Oggetto: VALUTAZIONE AMBIENTALE STRATEGICA (VAS) DEI PIANI DI GOVERNO DEL TERRITORIO DEI COMUNI DI BARDELLO, BREGANO E MALGESSO.

OSSERVAZIONI

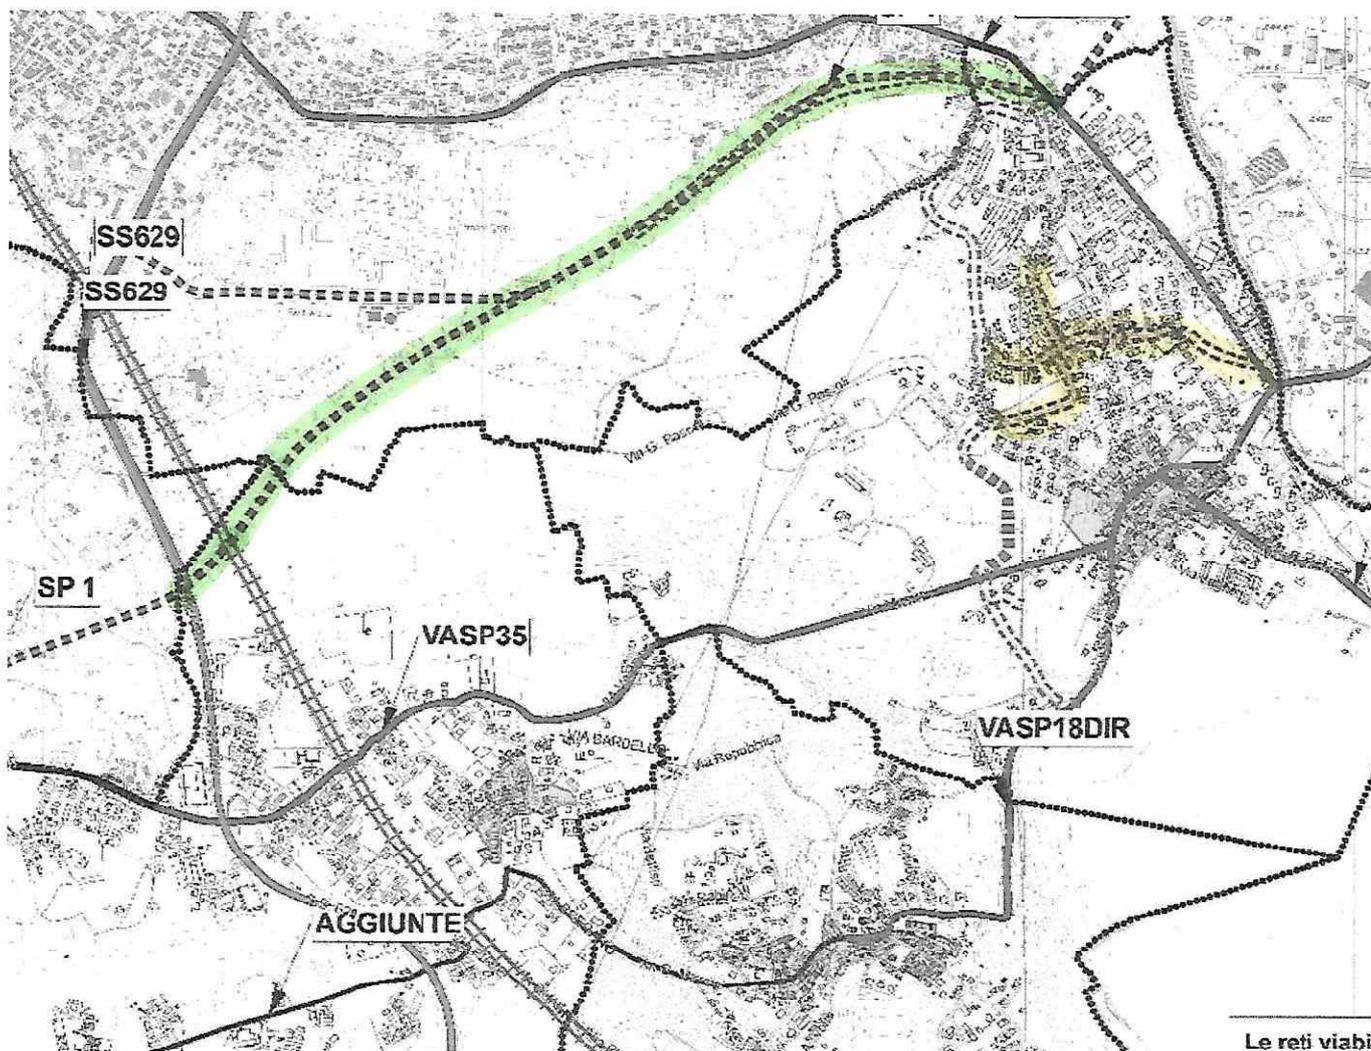
- venga eliminata, e non venga dato seguito, all’ipotesi della previsione del tratto di circonvallazione indicata nella planimetria di pag. 14 che passa all’interno del tessuto urbanizzato consolidato (parti evidenziate in colore giallo nello stralcio allegato alla presente osservazione) con eliminazione nel tessuto urbano consolidato degli adeguamenti dei calibri e tratti stradali presenti nel vigente PGT che possano favorire il traffico di attraversamento.

- il problema del traffico di attraversamento che attualmente affligge il nucleo di antica formazione del Comune di Bardello verso i principali poli attrattori di riferimento a livello provinciale, venga risolto con le infrastrutture previste dagli strumenti degli enti sovracomunali (tracciato evidenziato in colore verde nello stralcio allegato alla presente osservazione), soluzione che consentirebbe di risolvere il problema anziché spostarlo da una parte all’altra del tessuto residenziale del comune.
Le previsioni viabilistiche del PTCP di recente realizzazione hanno consentito di risolvere i problemi di attraversamento di molti comuni (ad esempio SP1 per Gavirate, Cocquio Trevisago, Gemonio, ecc...).

non realizzare la circonvallazione all'interno del tessuto urbanizzato consolidato.

soluzione PTCP sono le infrastrutture previste dagli strumenti degli enti sovracomunali.
